**SMICOTOM**

Installation de Stockage de déchets Non Dangereux

Objet : Demande de modifications de l'arrêté préfectoral du 18

RAPPORT DE PRÉSENTATION AU CONSEIL DÉPARTEMENTAL DE L'ENVIRONNEMENT ET DES RISQUES SANITAIRES ET TECHNOLOGIQUES

Annexe 1 : Principe de fonctionnement

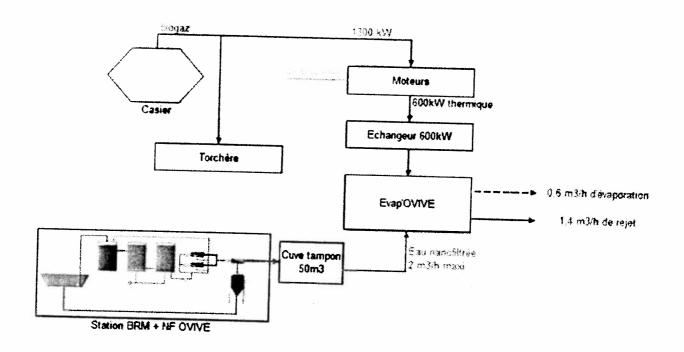
Cette centrale doit être implantée à proximité de la torchère existante qui élimine actuellement le biogaz produit sur le site (Cf. annexe 1 et 2).
